ドア用旧丁番セット(1型と2型)と現行丁番セット(3型)の互換性

## ドア用丁番1型や2型から、ドア用丁番3型への組み換え方法について

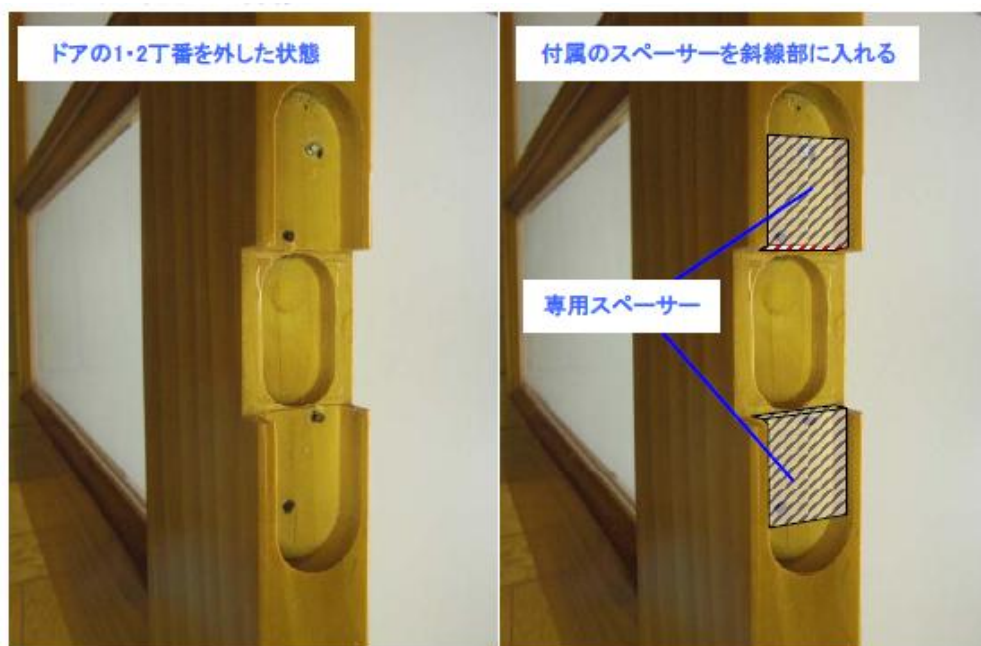
\* 扉本体(重量約25kg)の取り外し作業が必要です。安全作業に十分ご配慮ください

\* 取付強度が不十分な場合、扉の脱落などご使用中の自己発生につながる危険性がございますので強度を確保してください

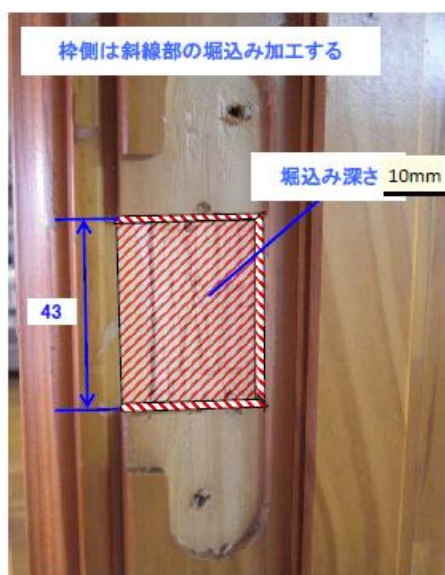
- 1) 代替部品の手配(上下丁番変更する場合、2セットずつ必要です)
  - ・ 枠側 丁番→枠側丁番ゴールド(品番:ZY0125)または、シルバー(品番:ZY0133)×2
  - ・ ドア側丁番→ドア側丁番ゴールド(品番:ZY0124)または、シルバー(品番:ZY0132)×2
  - ・ 組換え用スペーサー(品番:ZY0139)2個入×2
- 2) ドアの取り外し
- 3) 丁番の取り外し
- 4) ドアの丁番取付穴にスペーサー(ZY0139)を貼りつける  
※貼り付け個所は下写真参照
